柏崎刈羽原子力発電所4号機 原子炉压力容器付属構造物の 耐震強化工事について

平成23年6月23日
東京電力株式会社
柏崎刈羽原子力発電所

4号機 原子炉圧力容器付属構造物の耐震強化工事の概要について

■原子炉格納容器スタビライザ

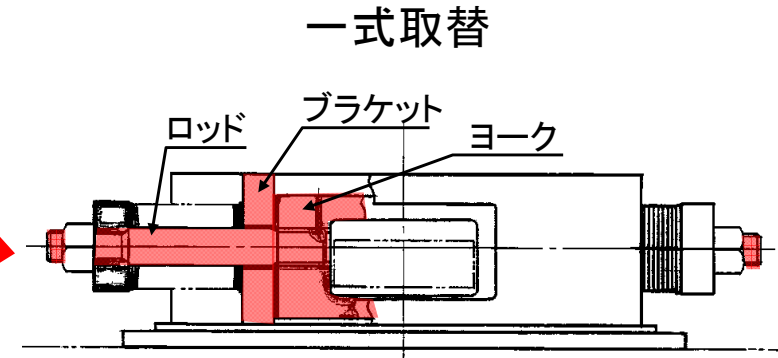
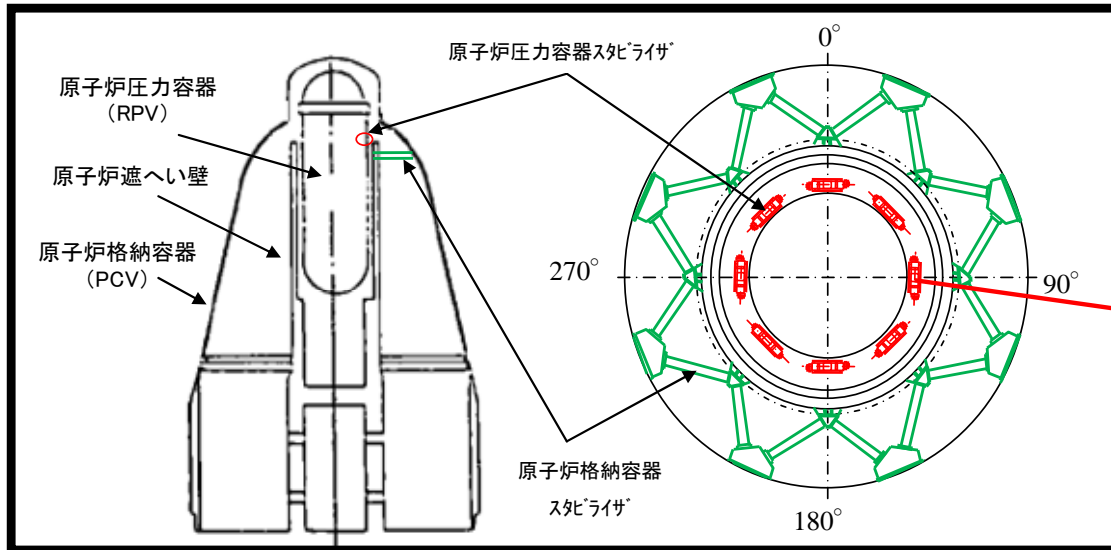
原子炉格納容器スタビライザの耐震強化として補強部材の取付を行う。

原子炉圧力容器スタビライザ耐震強化工事内容

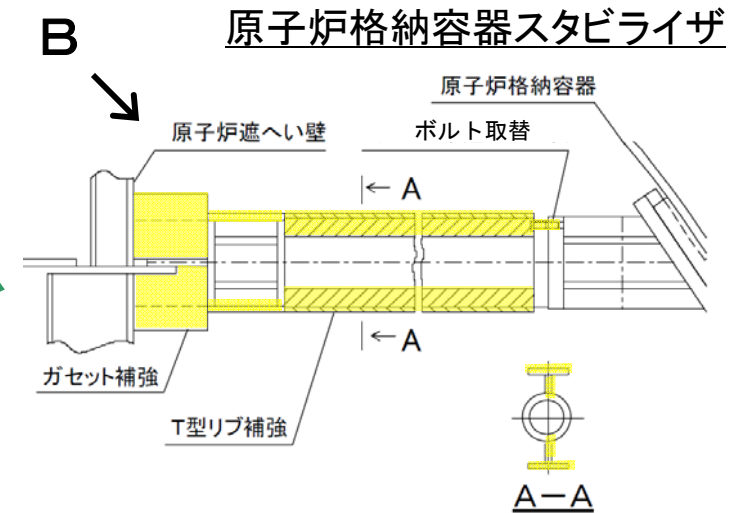
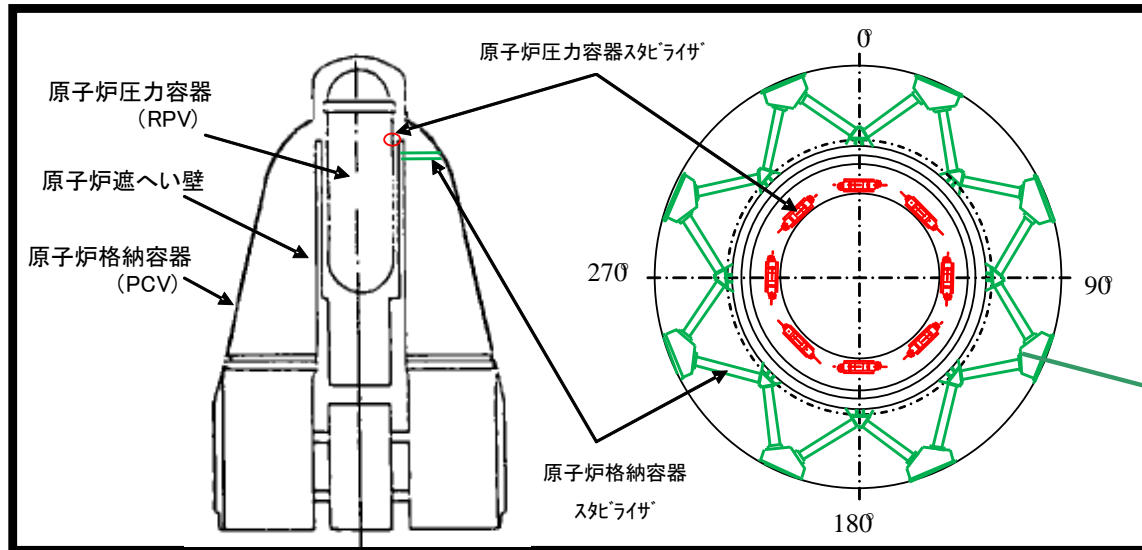
原子炉圧力容器スタビライザの耐震強化として一式取り替えを行う。

■: 変更箇所

現状
